コア観察カード  
(H27年8月)

申請書用柱状図

# H27-B-3

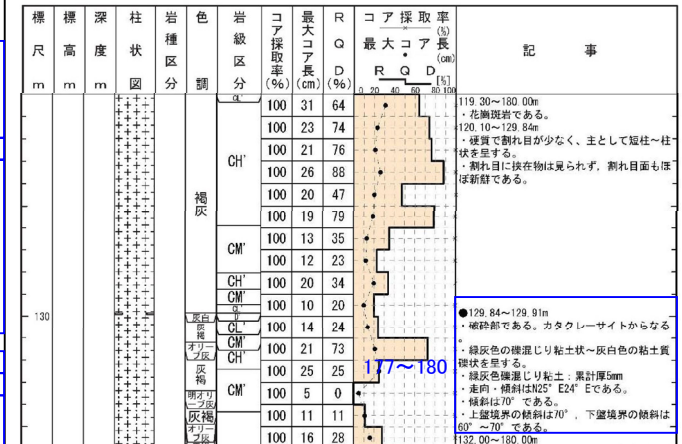
記事	コア観察カード(H27年8月)⇒申請書用柱状図
174	<ul style="list-style-type: none"> <li>岩級及びその区分については、「岩級区分」欄で示しているため削除。</li> <li>硬軟や割れ目の発達程度については、RQD、最大コア長、岩級区分で示していることから削除。</li> <li>割れ目の密着状態・開口状況については、補足的なものであるため削除。</li> </ul>
175	<ul style="list-style-type: none"> <li>砂や岩片を挟在するが、連続性に乏しく周囲の岩盤に劣化が認められないことから削除。</li> </ul>
176	<ul style="list-style-type: none"> <li>岩級及びその区分については、「岩級区分」欄で示していることから削除。</li> <li>割れ目の密着状態、挟在物の有無については、補足的なものであるため削除。</li> </ul>
177~180	<ul style="list-style-type: none"> <li>カタクレーサイト主体であると判断したことから、カタクレーサイトからなると記載。</li> <li>表現の見直し(粘土質岩片状→粘土質礫状)</li> <li>φ1~3mm石英粒、φ2~3mm岩片を10~20%含むとの記載に基づき、礫混じり粘土状と記載。</li> <li>粘土の累計幅については、最大値を記載。</li> <li>ポアホールテレビの解析結果による最新活動面の走向・傾斜を記載。</li> <li>破砕部の見かけの傾斜については、補足的なものであるため、端部及び主せん断面で取得したものを除き削除。</li> <li>主せん断面との記載については、コア観察による最新活動面を示したものであり、申請書では記載しないこととしているため削除。</li> <li>粒径、粒子の種類、含有率については、補足的なものであるため削除。</li> <li>破砕度区分Hc-1及びHc-2からなる区間の累計幅を記載することとしているため、Hj区間の幅については削除。</li> <li>境界の直線性、硬軟については、申請書では記載しないこととしているため削除。</li> </ul>

## コア観察カード (H27年8月)

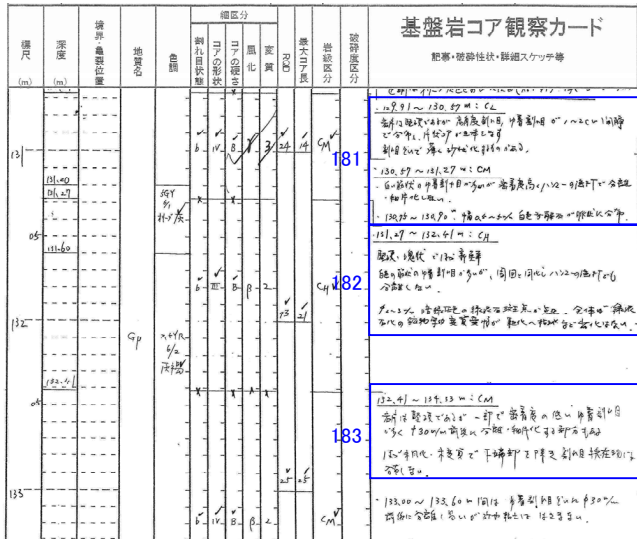
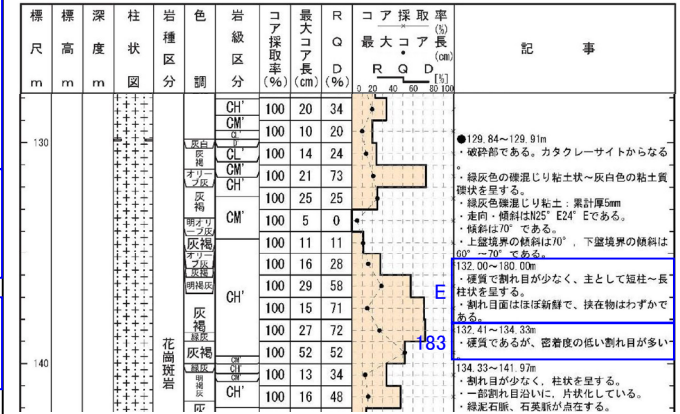
記事	コア観察カード(H27年8月)⇒申請書用柱状図
181	<ul style="list-style-type: none"> <li>・岩級及びその区間については、“岩級区分”欄で示していることから削除。</li> <li>・硬軟や割れ目の発達程度については、RQD、最大コア長、岩級区分で示していることから削除。</li> <li>・割れ目の密着状態、鉱物脈については、補足的なものであるため削除。</li> <li>・129.91~130.57mの一部割れ目沿いで砂状化するが、周囲の岩盤の劣化に系統性が認められないことから削除。</li> </ul>
182	<ul style="list-style-type: none"> <li>・岩級及びその区間については、“岩級区分”欄で示しているため削除。</li> <li>・硬軟や割れ目の発達程度については、RQD、最大コア長、岩級区分で示しているため削除。</li> <li>・割れ目の密着状態、鉱物の晶出については、補足的なものであるため削除。</li> </ul>
E	<ul style="list-style-type: none"> <li>・“コアの形状”欄、RQDや最大コア長の傾向を踏まえ、132.00~180.00mを短柱~長柱状と記載。</li> <li>・“コアの硬さ”欄に基づき硬質と記載。</li> <li>・記事No.183等に基づき、割れ目面はほぼ新鮮で挟在物はわずかであるとまとめ書き。</li> </ul>
183	<ul style="list-style-type: none"> <li>・岩級については、“岩級区分”欄で示していることから削除。</li> <li>・割れ目の挟在物の有無については、補足的なものであるため削除。</li> </ul>

コア観察カード  
(H27年8月)

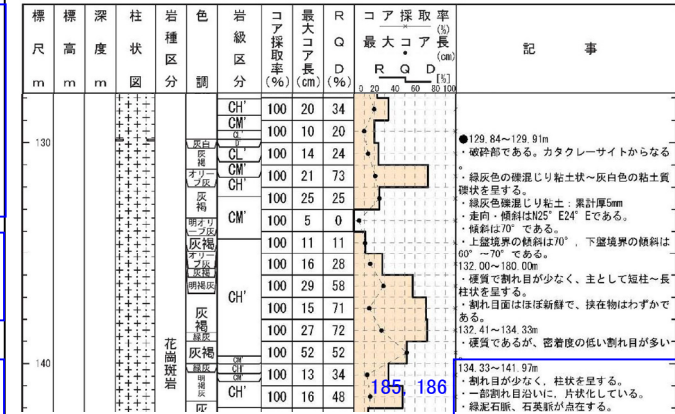
記事	コア観察カード(H27年8月)⇒申請書用柱状図
184	<ul style="list-style-type: none"> <li>割れ目の密着状態、挟在物の有無、鉱物の晶出については、補足的なものであるため削除。</li> <li>134.35mに岩片を挟在するが、周囲の岩盤に劣化が認められないことから削除。</li> </ul>
185, 186	<ul style="list-style-type: none"> <li>“コアの形状”欄に基づき、下端深度を141.97m、柱状と記載。</li> <li>記事No.191, 192に基づき、一部割れ目沿いに片状と記載。</li> <li>岩級及びその区間については、“岩級区分”欄で示していることから削除。</li> <li>硬軟については、岩級区分に含めて示していることから削除。</li> <li>割れ目の密着状態、変色については、補足的なものであるため削除。</li> <li>一般的な岩相であり、石基及び斑晶の種類、粒径等については、特に目立つ区間のみ記載することとしており、特に目立つ区間ではないため削除。</li> <li>135.76mで割れ目を切っているとの記載があるが、周囲の岩盤に劣化が認められないことから削除。</li> </ul>

## コア観察カード (H27年8月)

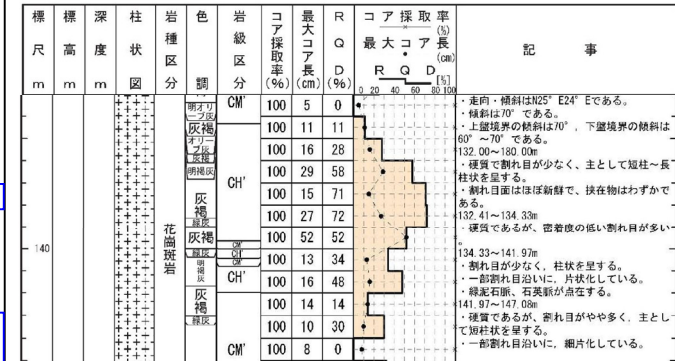
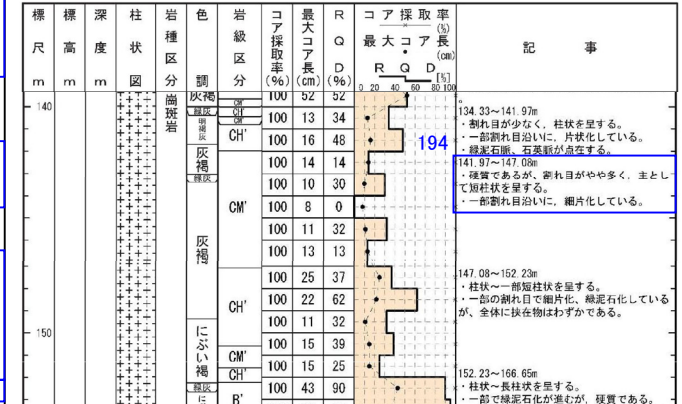
記事	コア観察カード(H27年8月)⇒申請書用柱状図
187	・鉱物の晶出については、補足的なものであるため削除。
188	・割れ目の密着状態・開口状況、鉱物の晶出、変色については、補足的なものであるため削除。
189	・鉱物脈、鉱物の晶出については、補足的なものであるため削除。
190	・岩級及びその区間については、“岩級区分”欄で示していることから削除。 ・割れ目の発達程度については、RQD、最大コア長、岩級区分で示していることから削除。 ・挟在物の有無については、補足的なものであるため削除。
191	・岩級及びその区間については、“岩級区分”欄で示していることから削除。

記事	コア観察カード(H27年8月)⇒申請書用柱状図
192	<ul style="list-style-type: none"> <li>・岩級及びその区分については、“岩級区分”欄で示していることから削除。</li> <li>・割れ目ぞいの細片化については、記事No.185, 186でまとめ書きしていることから削除。</li> <li>・挟在物の有無、割れ目の密着状態については、補足的なものであるため削除。</li> <li>・硬軟については、岩級区分に含めて示しているため削除。</li> </ul>
193	<ul style="list-style-type: none"> <li>・鉱物の晶出、色調については、補足的なものであるため削除。</li> </ul>
194	<ul style="list-style-type: none"> <li>・岩級については、“岩級区分”欄で示していることから削除。</li> <li>・“コアの硬さ”欄及び“コアの形状”欄に基づき、硬質、短柱状と記載。</li> <li>・表現の見直し(岩片化→細片状を呈する)</li> <li>・割れ目の密着状態・開口状況、挟在物の有無については、補足的なものであるため削除。</li> </ul>
195	<ul style="list-style-type: none"> <li>・鉱物の晶出、色調については、補足的なものであるため削除。</li> </ul>
196	<ul style="list-style-type: none"> <li>・一般的な岩相であり、石基及び斑晶の種類、粒径等については、特に目立つ区間のみ記載することとしており、特に目立つ区間ではないため削除。</li> <li>・割れ目の密着状態については、補足的なものであるため削除。</li> </ul>
197	<ul style="list-style-type: none"> <li>・割れ目の発達程度については、RQD, 最大コア長, 岩級区分で示していることから削除。</li> <li>・割れ目の密着状態・開口状況については、補足的なものであるため削除。</li> </ul>

198	<ul style="list-style-type: none"> <li>・割れ目の発達程度については、RQD, 最大コア長, 岩級区分で示しているため削除。</li> <li>・割れ目の密着状態・開口状況については、補足的なものであるため削除。</li> </ul>

## コア観察カード (H27年8月)

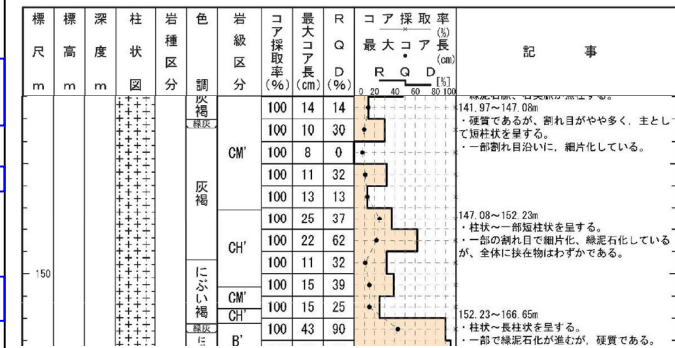
記事	コア観察カード(H27年8月)⇒申請書用柱状図
199	・割れ目沿いに細片化するが、岩盤の劣化に系統性が認められないことから削除。 ・硬軟については、岩級区分に含めて示していることから削除。 ・挟在物の有無については、補足的なものであるため削除。
200	・割れ目の密着状態、割れ目沿いの鉱物の晶出、変色については、補足的なものであるため削除。
201	・割れ目の密着状態・開口状況、挟在物の有無については、補足的なものであるため削除。

## コア観察カード (H27年8月)

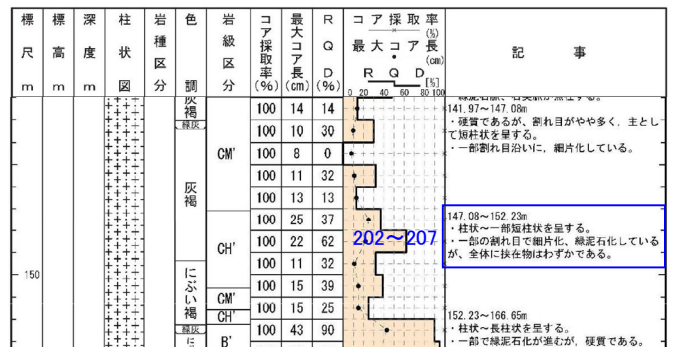
記事	コア観察カード(H27年8月)⇒申請書用柱状図
202~207	<ul style="list-style-type: none"> <li>割れ目の発達程度について、“コアの形状”欄に基づき、柱状~一部短柱状と記載。</li> <li>割れ目沿いの細片化についてまとめ書き。</li> <li>割れ目沿いの緑泥石化についてまとめ書き。</li> <li>岩級及びその区間については、“岩級区分”欄で示していることから削除。</li> <li>硬軟については、岩級区分に含めて示しているため削除。</li> <li>割れ目の密着状態・開口状況、石英の晶出については、補足的なものであるため削除。</li> <li>148.78mに粘土を挟在するが、周囲の岩盤に劣化が認められないことから削除。</li> </ul>

## コア観察カード (H27年8月)

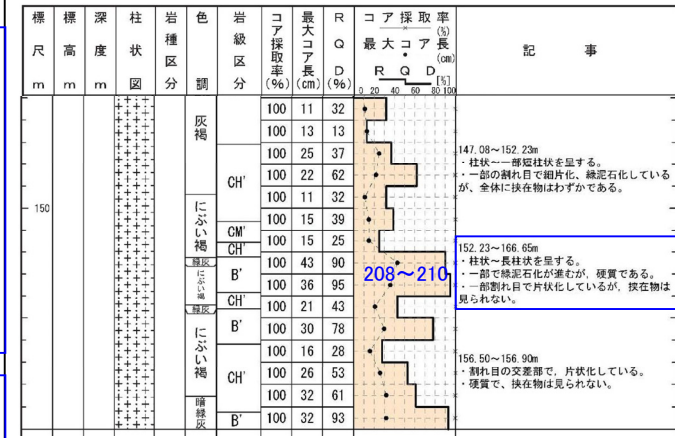
記事	コア観察カード(H27年8月)⇒申請書用柱状図
208～210	<ul style="list-style-type: none"> <li>“コアの形状”欄に基づき、下端深度を166.65m、柱状～長柱状と記載。</li> <li>“コアの硬さ”欄に基づき、硬質と記載。</li> <li>緑泥石化、割れ目沿いの片状化、挟在物の有無についてまとめ書き。</li> <li>岩級及びその区間については、“岩級区分”欄で示しているため削除。</li> <li>152.50～152.67mにプロトカタクレーサイトとの記載があるが、岩盤の劣化が認められず、区間内の岩片やそれを取り巻く石英脈に系統的な配列も認められないことから、破碎部ではなく熱水の注入により生じたものと判断し削除。</li> <li>一般的な岩相であり、石基及び斑晶の種類、粒径等については、特に目立つ区間のみ記載することとしており、特に目立つ区間ではないため削除。</li> <li>割れ目の密着状態・開口状況、黄鉄鉱の晶出、変色、割れ目の傾斜、石英の挟在については、補足的なものであるため削除。</li> </ul>

コア観察カード  
(H27年8月)

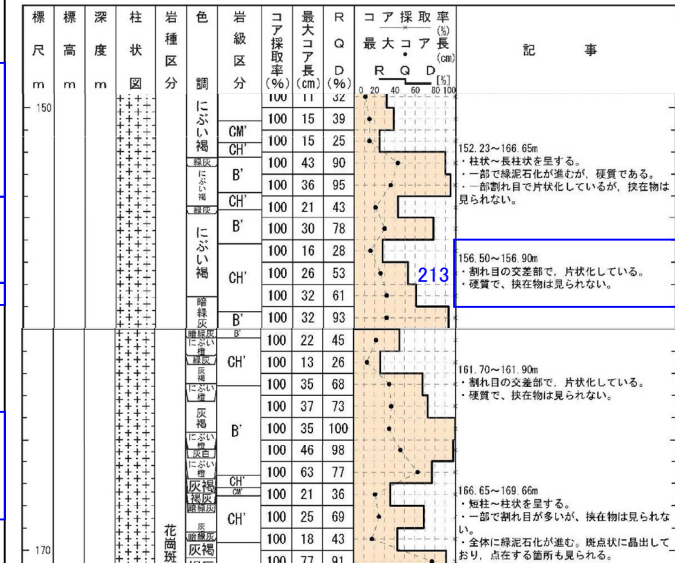
記事	コア観察カード(H27年8月)⇒申請書用柱状図
211	<ul style="list-style-type: none"> <li>155.25mで割れ目が切られているとの記載があるが、周囲の岩盤に劣化が認められないことから削除。</li> <li>緑泥石化については、記事No.208~210でまとめ書きしていることから削除。</li> <li>割れ目の密着の程度については、補足的なものであるため削除。</li> </ul>
212	<ul style="list-style-type: none"> <li>岩級及びその区間については、“岩級区分”欄で示していることから削除。</li> <li>硬軟、割れ目の発達程度、緑泥石化、割れ目の密着状態については、記事No. 208~210でまとめ書きしていることから削除。</li> </ul>
213	<ul style="list-style-type: none"> <li>変更なし</li> </ul>
214	<ul style="list-style-type: none"> <li>割れ目の傾斜、色調については、補足的なものであるため削除。</li> <li>緑泥石化については、記事No. 208~210でまとめ書きしていることから削除。</li> <li>一般的な岩相であり、石基及び斑晶の種類、粒径等については、特に目立つ区間のみ記載することとしており、特に目立つ区間ではないため削除。</li> </ul>
215	<ul style="list-style-type: none"> <li>緑泥石化、割れ目の密着状態、硬軟、割れ目の発達程度、挟在物の有無については、記事No. 208~210でまとめ書きしていることから削除。</li> <li>岩級及びその区間については、“岩級区分”欄で示していることから削除。</li> <li>石英の晶出、色調については、補足的なものであるため削除。</li> </ul>

## コア観察カード (H27年8月)

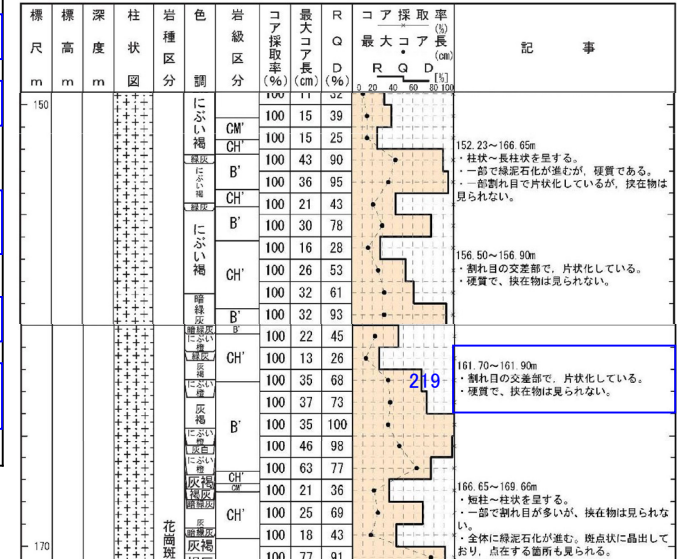
記事	コア観察カード(H27年8月)⇒申請書用柱状図
216	・159.45mで割れ目を切っているとの記載があるが、周囲の岩盤に劣化が認められないことから削除。
217	・岩級及びその区間については、“岩級区分”欄で示しているため削除。 ・硬軟、割れ目の発達程度、挟在物の有無については、記事No. 208~210でまとめ書きしていることから削除。
218	・緑泥石化については、記事No. 208~210でまとめ書きしていることから削除。 ・色調については、補足的なものであるため削除。
219	・表現の見直し(粘土や砂をはさまない→挟在物はみられない)
220	・一般的な岩相であり、石基及び斑晶の種類、粒径等については、特に目立つ区間のみ記載することとしており、特に目立つ区間ではないため削除。 ・割れ目の傾斜、割れ目の密着状態については、補足的なものであるため削除。

コア観察カード  
(H27年8月)

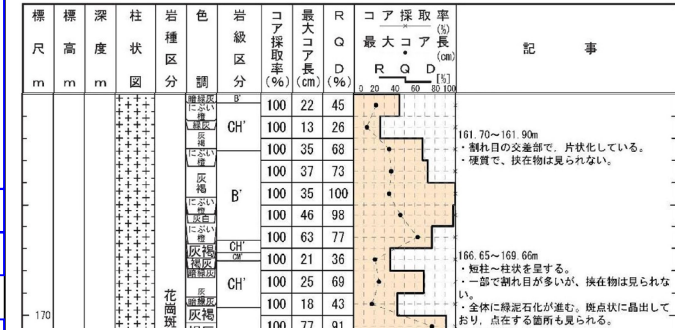
記事	コア観察カード(H27年8月)⇒申請書用柱状図
221	<ul style="list-style-type: none"> <li>・岩級及びその区間については、“岩級区分”欄で示しているため削除。</li> <li>・硬軟、割れ目の発達程度、緑泥石化については、記事No. 208~210でまとめ書きしていることから削除。</li> <li>・割れ目の密着状態、割れ目沿いの鉱物の晶出については、補足的なものであるため削除。</li> <li>・一般的な岩相であり、石基及び斑晶の種類、粒径等については、特に目立つ区間のみ記載することとしており、特に目立つ区間ではないため削除。</li> </ul>
222	<ul style="list-style-type: none"> <li>・片状化、硬軟、挟在物の有無については、記事No. 208~210でまとめ書きしていることから削除。</li> <li>・割れ目の傾斜、黄鉄鉱の晶出については、補足的なものであるため削除。</li> </ul>
223	<ul style="list-style-type: none"> <li>・一般的な岩相であり、石基及び斑晶の種類、粒径等については、特に目立つ区間のみ記載することとしており、特に目立つ区間ではないため削除。</li> </ul>
224	<ul style="list-style-type: none"> <li>・鉱物の晶出については、補足的なものであるため削除。</li> </ul>
225	<ul style="list-style-type: none"> <li>・鉱物脈については、補足的なものであるため削除。</li> </ul>

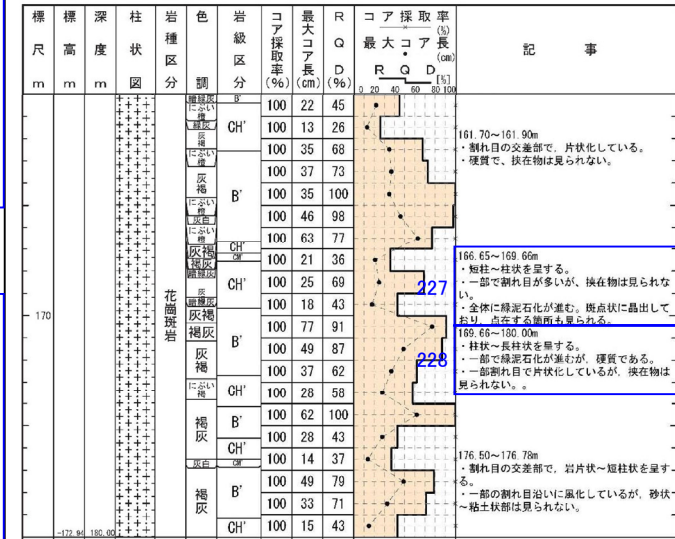
記事	コア観察カード(H27年8月)⇒申請書用柱状図
226	<ul style="list-style-type: none"> <li>一般的な岩相であり、石基及び斑晶の種類、粒径等については、特に目立つ区間のみ記載することとしており、特に目立つ区間ではないため削除。</li> <li>165.32mで割れ目の一部も切っているとの記載があるが、周囲の岩盤に劣化が認められないことから削除。</li> <li>鉱物の晶出については、補足的なものであるため削除。</li> </ul>
227	<ul style="list-style-type: none"> <li>“コアの形状”欄に基づき、短柱~柱状と記載。</li> <li>岩級及びその区間については、“岩級区分”欄で示していることから削除。</li> <li>硬軟については、岩級区分に含めて示していることから削除。</li> <li>色調、割れ目の密着状態、黄鉄鉱の晶出については、補足的なものであるため削除。</li> </ul>
228	<ul style="list-style-type: none"> <li>孔底までの割れ目の発達程度、硬軟をまとめ書き。</li> <li>“コアの形状”欄に基づき、柱状~長柱状と記載。</li> <li>“コアの硬さ”欄に基づき、硬質と記載。</li> <li>記事No.230, No.232, No.238等に基づき、緑泥石化、割れ目沿いの片状化、挟在物の有無についてまとめ書き。</li> <li>岩級及びその区間については、“岩級区分”欄で示していることから削除。</li> <li>割れ目の密着状態については、補足的なものであるため削除。</li> </ul>

コア観察カード  
(H27年8月)

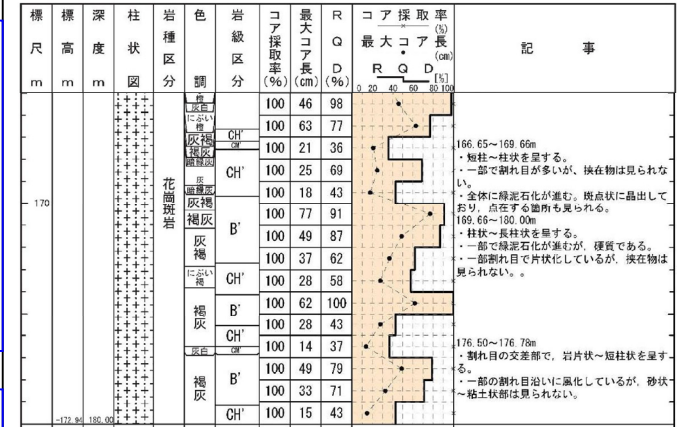
記事	コア観察カード(H27年8月)⇒申請書用柱状図
229	・緑泥石化、割れ目沿いの片状化については、記事No.228でまとめ書きしていることから削除。 ・割れ目の傾斜、割れ目の密着状態については、補足的なものであるため削除。 ・一般的な岩相であり、石基及び斑晶の種類、粒径等については、特に目立つ区間のみ記載することとしており、特に目立つ区間ではないため削除。
230	・緑泥石化については、記事No.228でまとめ書きしていることから削除。 ・鉱物脈については、補足的なものであるため削除。

## コア観察カード (H27年8月)

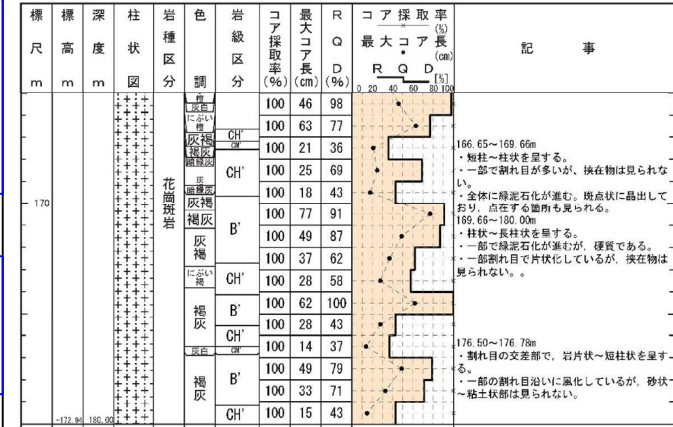
記事	コア観察カード(H27年8月)⇒申請書用柱状図
231	<ul style="list-style-type: none"> <li>・岩級及びその区間については、“岩級区分”欄で示していることから削除。</li> <li>・硬軟、割れ目の発達程度、緑泥石化、挟在物の有無については、記事No.228でまとめ書きしていることから削除。</li> <li>・割れ目の密着状態、石英の晶出については、補足的なものであるため削除。</li> <li>・173.93mでカリ長石を切っているとの記載があるが、周囲の岩盤に劣化が認められないことから削除。</li> </ul>
232	<ul style="list-style-type: none"> <li>・岩級及びその区間については、“岩級区分”欄で示していることから削除。</li> <li>・硬軟、割れ目の発達程度、緑泥石化については、記事No.228でまとめ書きしていることから削除。</li> <li>・割れ目の密着状態については、補足的なものであるため削除。</li> </ul>

# H27-B-3 コア観察カード (H27年8月)

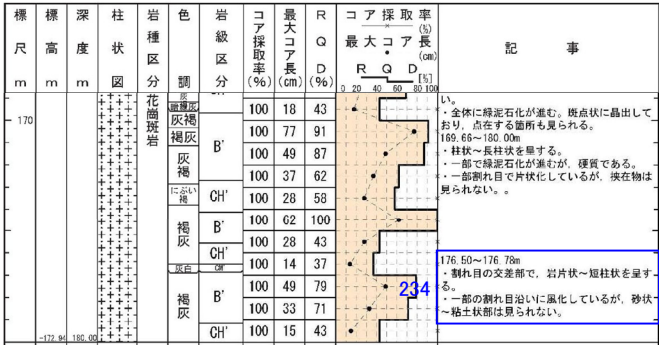
記事	コア観察カード(H27年8月)⇒申請書用柱状図
233	・片状化、挟在物の有無、硬軟、割れ目の発達については、記事No.228でまとめ書きしていることから削除。 ・岩級及びその区間については、“岩級区分”欄で示していることから削除。 ・割れ目の密着状態、褐鉄鉱については、補足的なものであるため削除。 ・175.45~175.71mで断片的に鏡肌も認められるとの記載があるが、周囲の岩盤に劣化が認められないことから削除。
234	・岩級及びその区間については、岩級区分に含めて示していることから削除。 ・割れ目の傾斜については、補足的なものであるため削除。
235	・岩級及びその区間については、“岩級区分”欄で示していることから削除。 ・硬軟、割れ目の発達程度、緑泥石化については、記事No.228でまとめ書きしていることから削除。 ・割れ目の密着状態・開口状況については、補足的なものであるため削除。
236	・鉱物脈については、補足的なものであるため削除。
237	・一般的な岩相であり、石英及び斑晶の種類、粒径等については、特に目立つ区間のみ記載することとしており、特に目立つ区間ではないため削除。
238	・割れ目ぞいの細片化については、記事No.228でまとめ書きしていることから削除。
239	・割れ目の密着状態・開口状況については、補足的なものであるため削除。 ・岩級及びその区間については、“岩級区分”欄で示しているため削除。 ・片状化、挟在物の有無、緑泥石については、記事No.228でまとめ書きしていることから削除。

## コア観察カード (H27年8月)

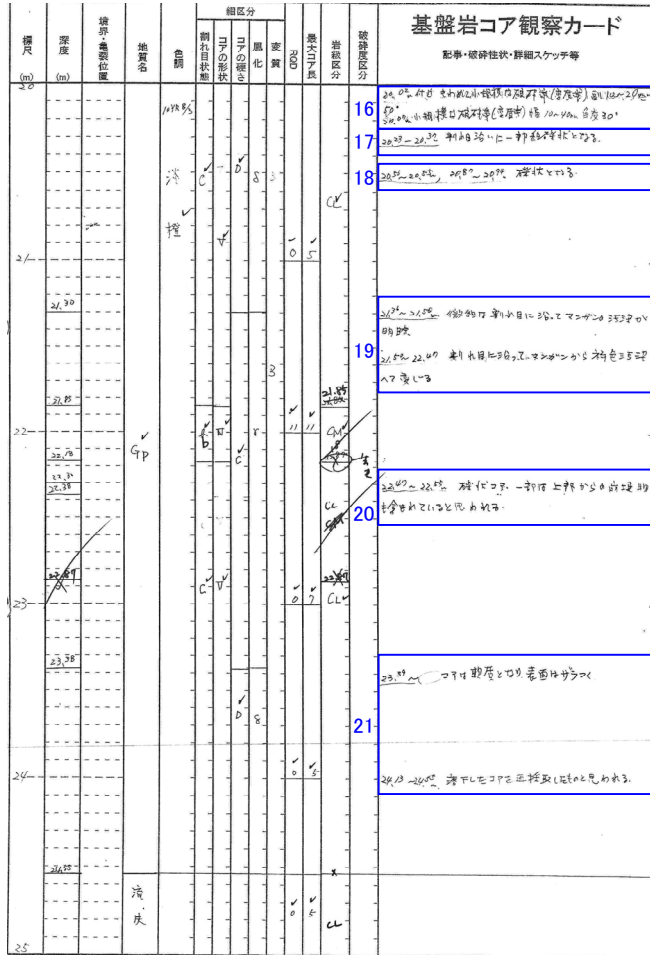
記事	コア観察カード(H27年8月)⇒申請書用柱状図
13	・コア表面の粗さについては、補足的なものであるため削除。 ・割れ目の発達程度については、RQD、最大コア長、岩級区分で示しているため削除。
14	・一般的な岩相であり、石基及び斑晶の種類、粒径等については、特に目立つ区間のみ記載することとしており、特に目立つ区間ではないため削除。
15	・19.57~19.76mで礫状を呈するが、掘削時の機械割れと判断し削除。

コア観察カード  
(H27年8月)

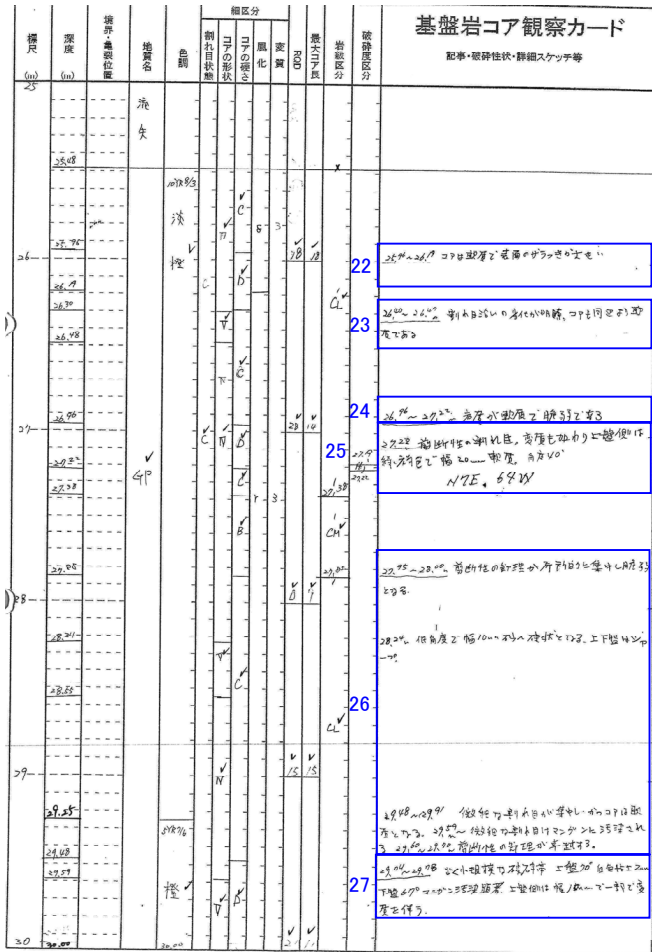
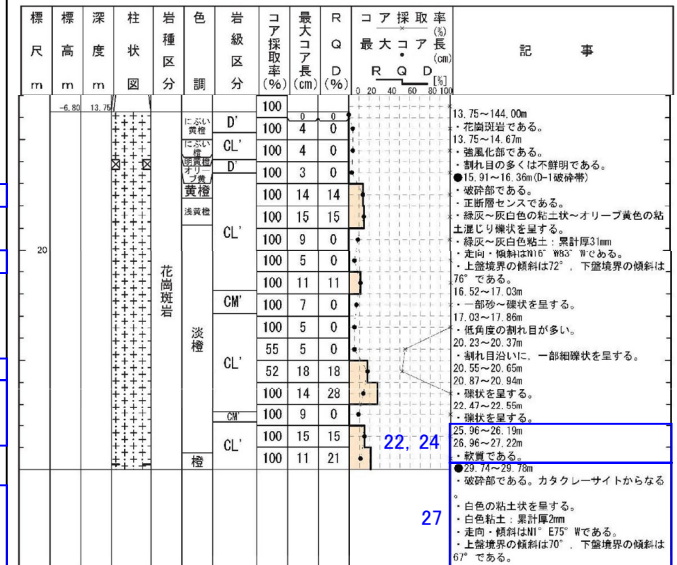
記事	コア観察カード(H27年8月)⇒申請書用柱状図
22	・コア表面の粗さについては、補足的なものであるため削除。
23	・割れ目沿いに劣化が明瞭との記載については、当該区間周囲の割れ目と明瞭な差が認められないことから削除。
24	・変更なし
25	・剪断性の割れ目との記載があるが、周囲の岩盤の劣化に系統性が認められないことから削除。
26	・27.95~28.00mで剪断性の節理が局所的に集中との記載、28.24mで砂~礫状となるとの記載については、周囲の岩盤に劣化が認められないことから削除。 ・29.48~29.91mで割れ目が集中し、軟質となるが、当該区間に含まれる破砕部を除き、原岩組織が残留し、劣化に系統性も認められないことから削除。 ・29.60~29.70mで剪断性の節理が卓越するとの記載については、岩盤の劣化が系統的でないことから削除。 ・マンガンについては、補足的なものであるため削除。
27	・カタクレーサイト主体であると判断したことから、カタクレーサイトからなると記載。 ・ポアホールテレビの解析結果による最新活動面の走向・傾斜を記載。 ・マンガン汚染については、補足的なものであるため削除。 ・変質については、変質を受けた部分の連続性に乏しいことから削除。

## コア観察カード (H27年8月)

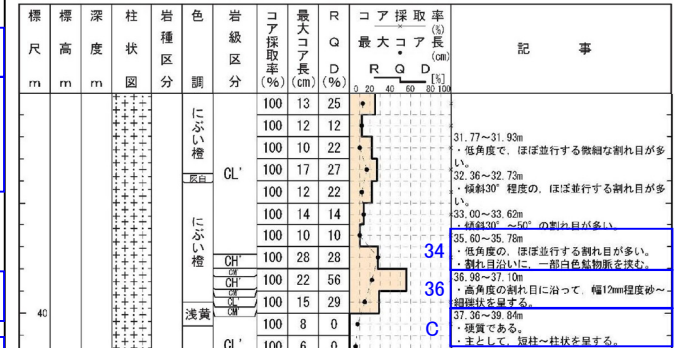
記事	コア観察カード(H27年8月)⇒申請書用柱状図
34	・変更なし
35	・35.72m付近で礫状を呈するが、周囲の岩盤に劣化が認められないことから削除。 ・割れ目の発達程度については、RQD、最大コア長、岩級区分で示していることから削除。
36	・変更なし
37	・37.36mでシルト～砂を挟むが、連続性に乏しく、周囲の岩盤に劣化が認められないことから削除。 ・割れ目の汚染、挟小物の有無については、補足的なものであるため削除。
C	・硬軟について、“コアの硬さ”欄に基づき、硬質と記載。 ・割れ目の発達程度について、“コアの形状”欄に基づき、短柱～柱状と記載。
38	・一部割れ目に挟小物が分布するが、連続性に乏しく、周囲の岩盤に劣化が認められないことから削除。
39	・割れ目沿いの劣化については、著しい箇所を個別に別途記載していることから削除。
40	・割れ目沿いに砂～細礫状を呈するが、周囲の岩盤に劣化が認められないことから削除。

コア観察カード  
(H27年8月)

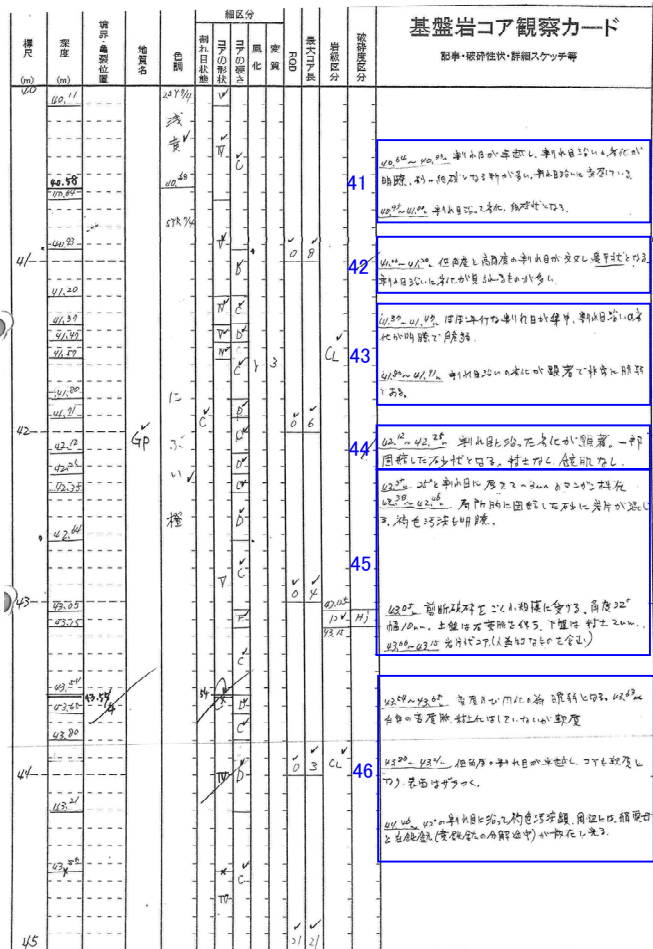
記事	コア観察カード(H27年8月)⇒申請書用柱状図
41	・40.64~40.93m, 40.95~41.00mで割れ目沿いに砂~細礫状を呈するが、周囲の岩盤に劣化が認められないことから削除。
42	・表現の見直し(亀甲状→網目状)
43	・脆弱化や割れ目の発達については、RQD, 最大コア長, 岩級区分で示していることから削除。
44	・割れ目沿いに砂状化するが、連続性に乏しく、周囲の岩盤に劣化が認められないことから削除。 ・鏡肌なしとの記載については、補足的なものであるため削除。
45	・マンガン, 変色, 鉱物脈については、補足的なものであるため削除。 ・42.38~42.46mの一部で砂状を呈するが、掘削時の機械割れと判断し削除。 ・43.05mで剪断破砕との記載があるが、劣化部の連続性に乏しいことから削除。 ・43.06~43.15mで岩片状を呈するが、掘削時の機械割れと判断し削除。
46	・硬軟や割れ目の発達については、RQD, 最大コア長, 岩級区分で示していることから削除。 ・変質脈, 割れ目の傾斜, コア表面の粗さ, 変色, 割れ目沿いの鉱物の晶出については、補足的なものであるため削除。

## コア観察カード (H27年8月)

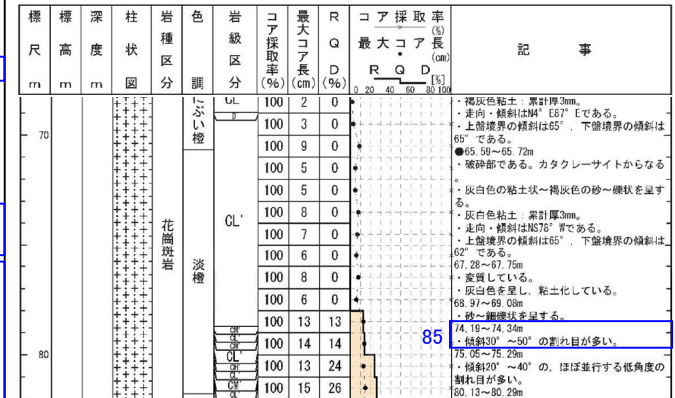
記事	コア観察カード(H27年8月)⇒申請書用柱状図
81	・弱く破砕され脆弱との記載については、せん断構造や変形構造が不明瞭で、連続性に乏しく、周囲の岩盤に劣化が認められないことから削除。
82	・剪断性の割れ目との記載があり、割れ目間で脆弱化しているが、周囲の岩盤と明瞭な差が認められないことから削除。
83	・硬軟については、岩級区分に含めて示しているため削除。 ・コア表面の粗さについては、補足的なものであるため削除。 ・72.33mで破砕物と思われるとの記載があるが、割れ目に挟在する砂状部は硬質で、周囲の岩盤に劣化が認められないことから削除。
84	・シルト質砂を挟在するが、周囲の岩盤に劣化が認められないことから削除。
85	・脆弱化の程度については、RQD、最大コア長、岩級区分で示しているため削除。 ・割れ目が特に密集する区間として、74.19~74.34mと記載。
